Krycí list ZBV

| Název a evidenční číslo Stavby: II/335 Stříbrná Skalice, průtah - stavební práce Název stavebního objektu/provozního souboru (SO/PS): Chodníky | Číslo SO/PS / / číslo Změny SO/PS: 102/2 | Číslo ZBV: 11 |

Změnový list

Změna konstrukce lávky

| | DŘEVĚNÉ KONSTRUKCE | Výkres: | Půdorys |

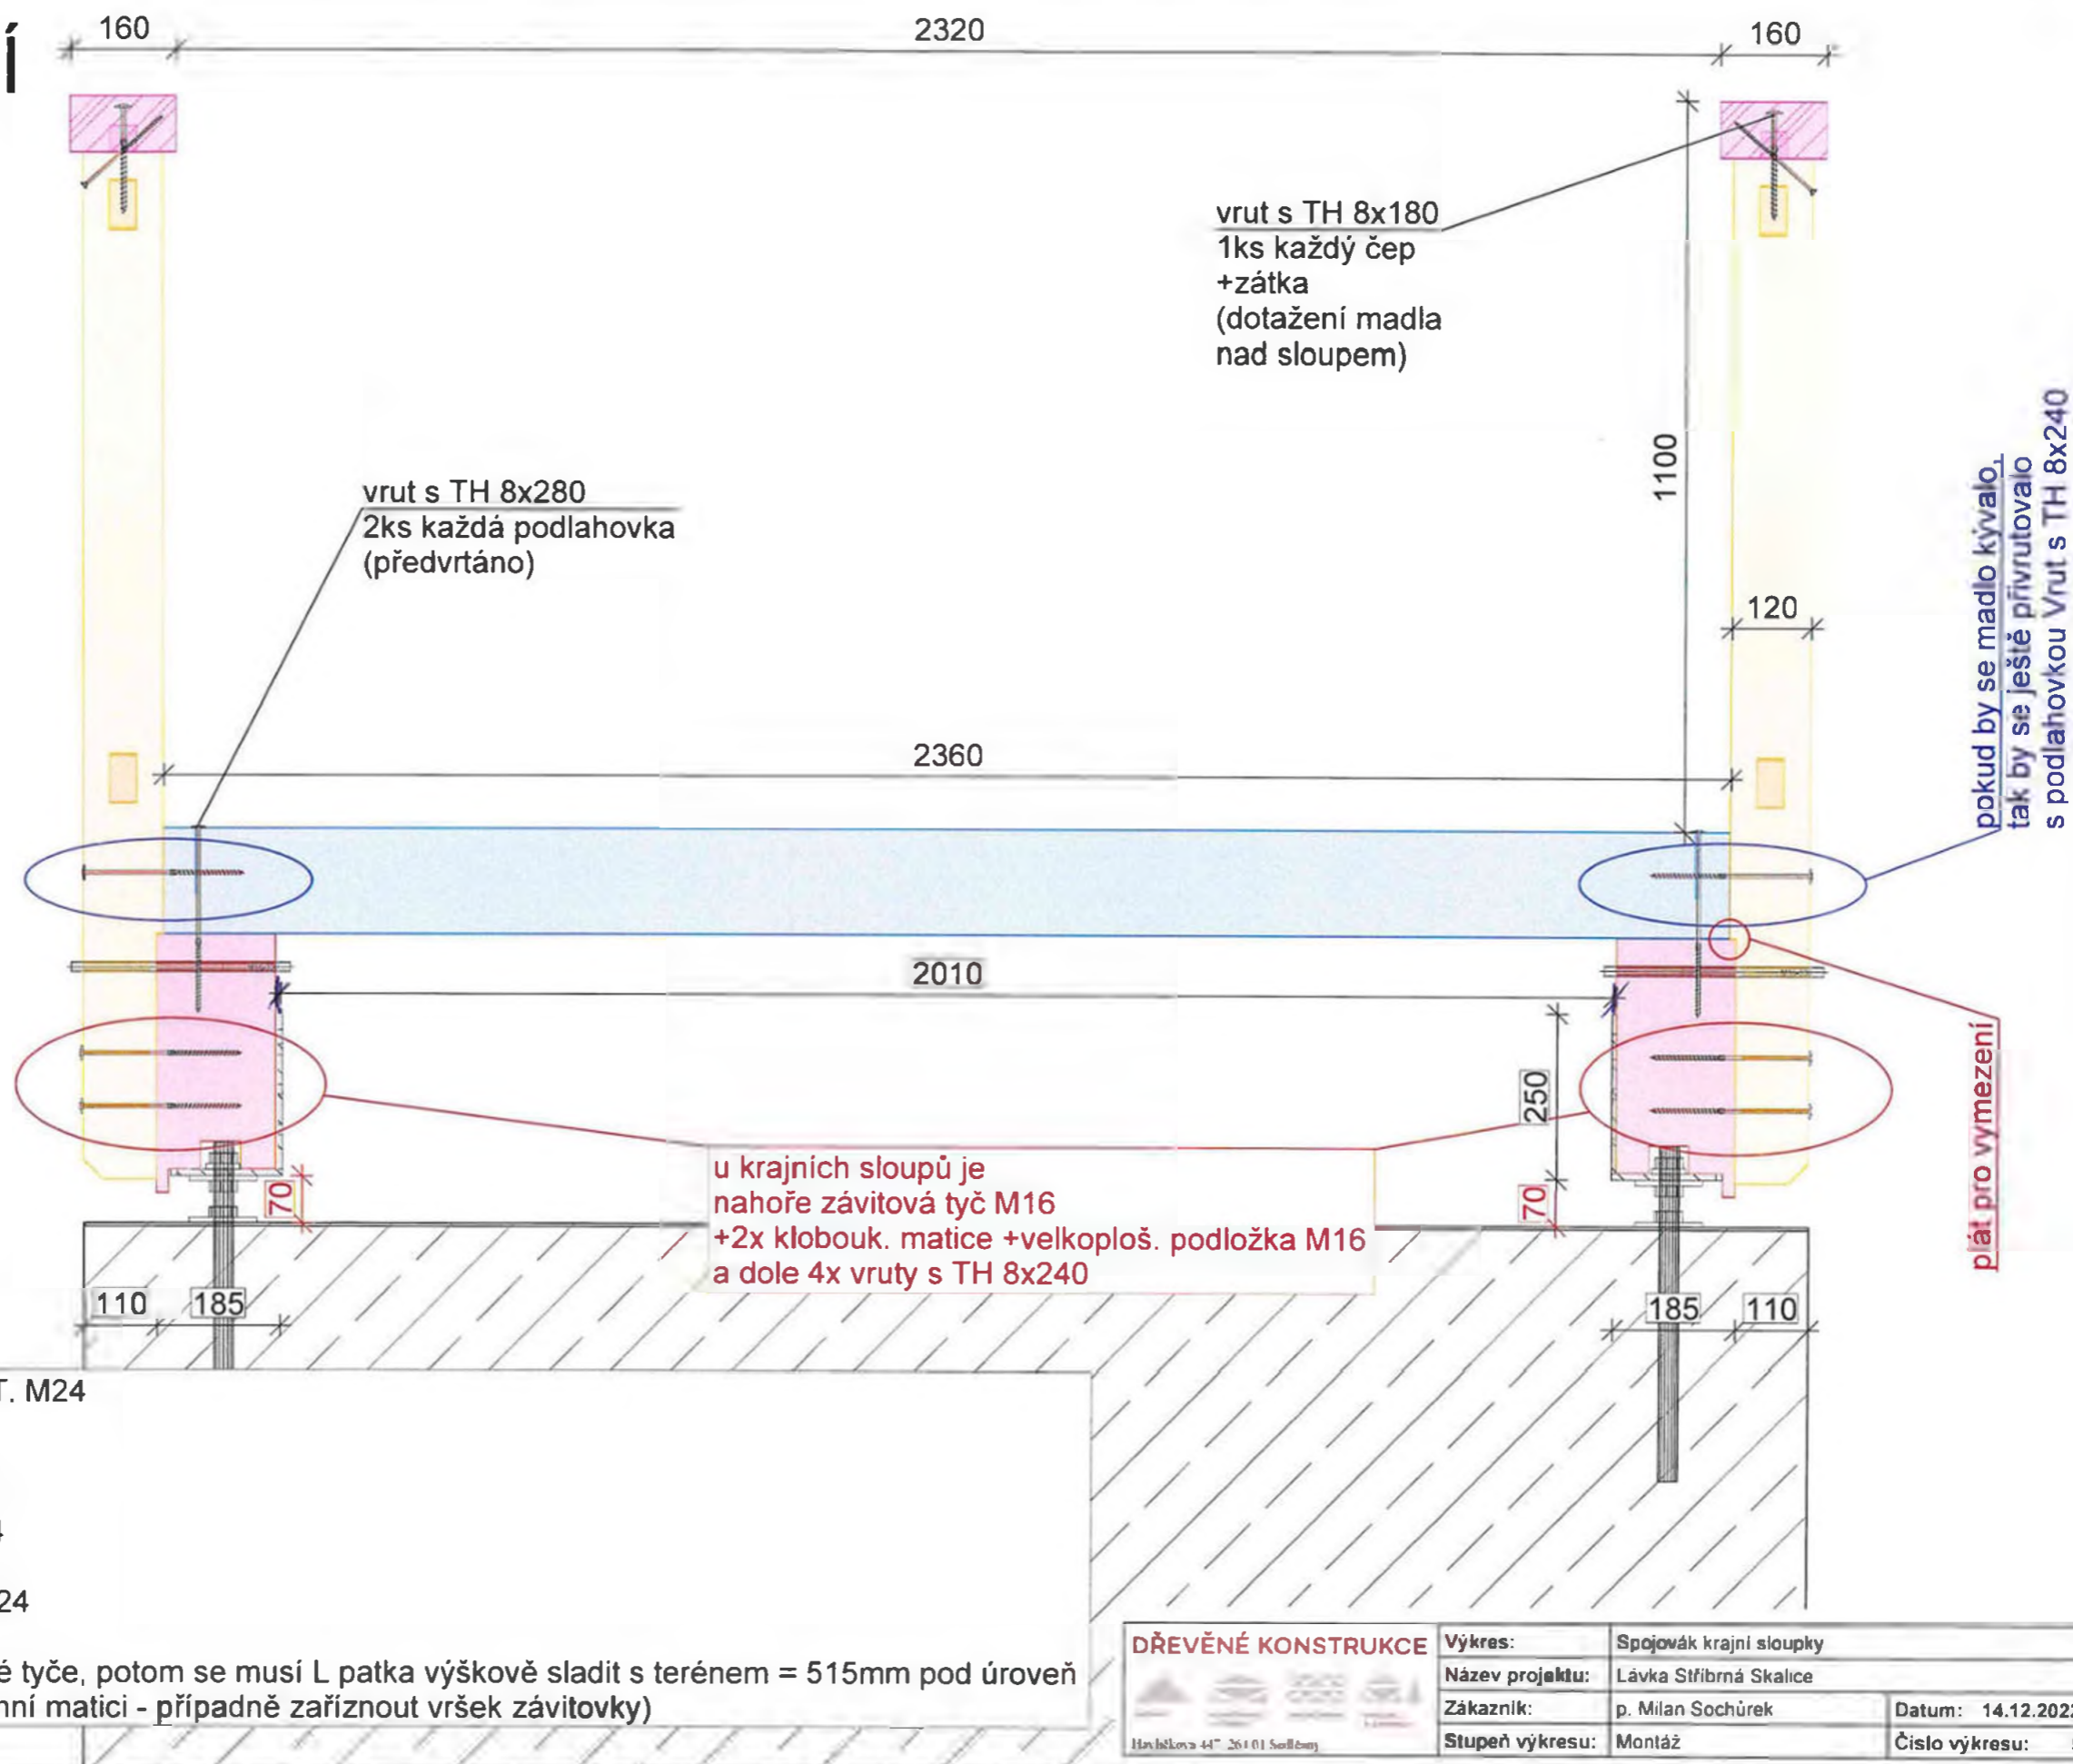
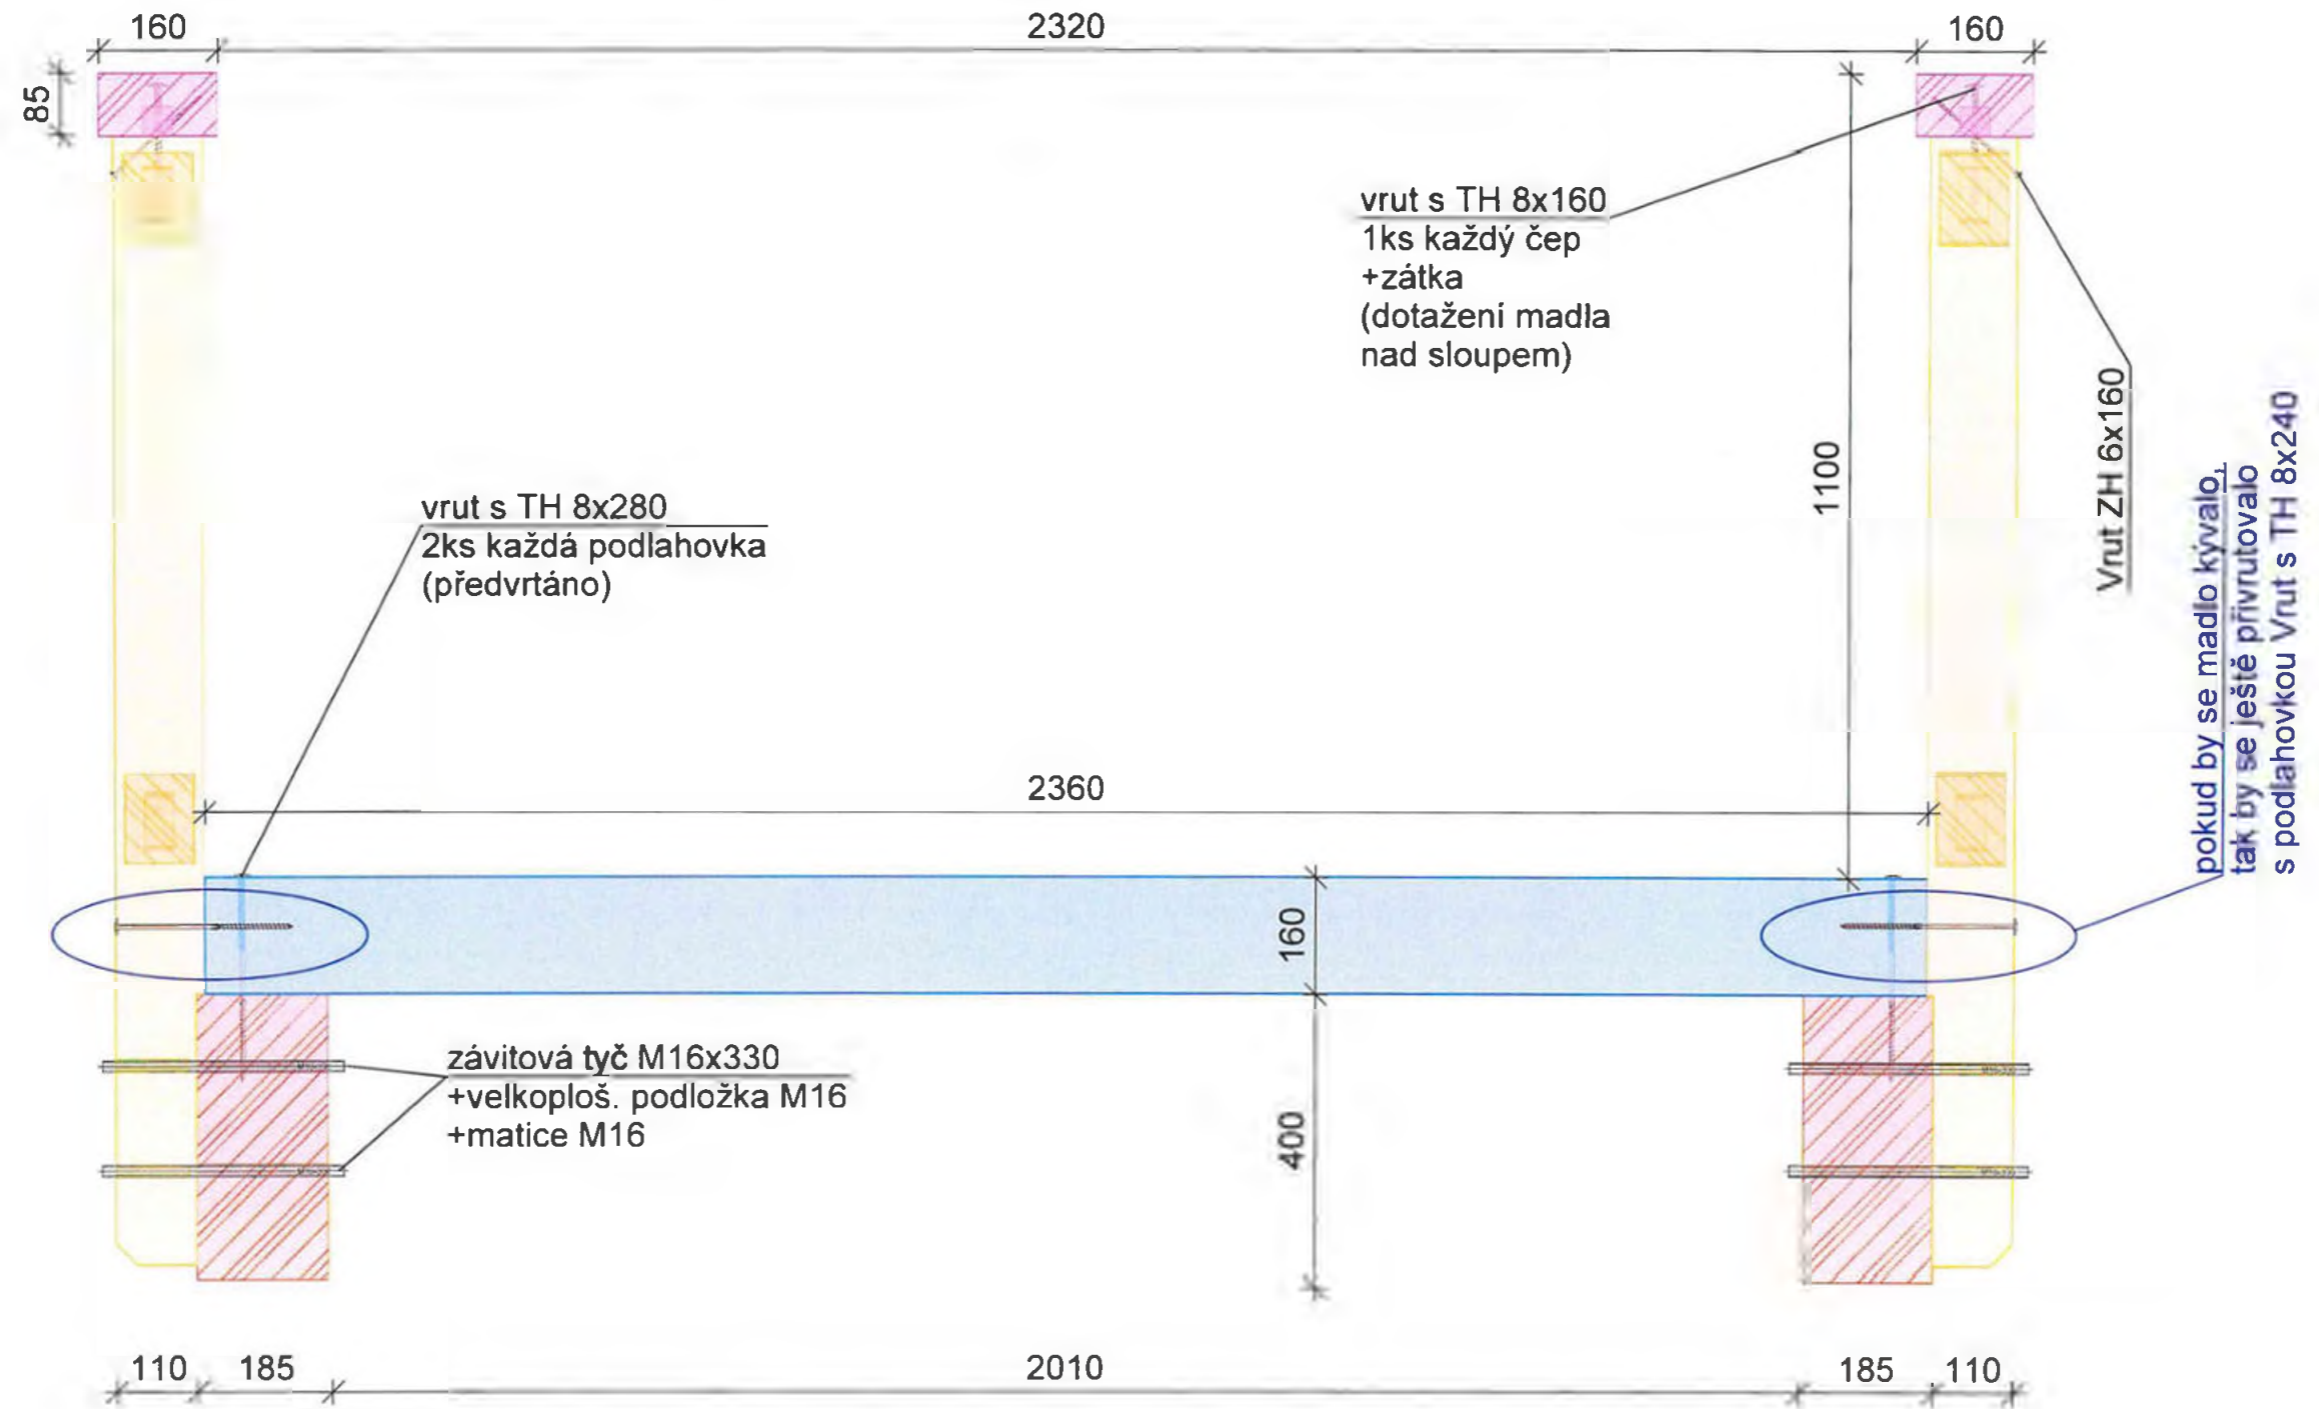
Na základě požadavku investora (Obec Stříbrná Skalice) byla konstrukce lávky a materiálové provedení upraveno. Zadavatel může využít institut ZBV k jakýmkoli změnám, které jsou třeba k racionálnímu dokončení díla, ať už se bude jednat o jeho změnu, anebo rozšíření, případně i redukci.

výřezy na podlahovkách pro sloupy z každé strany by mělo být 5 mm
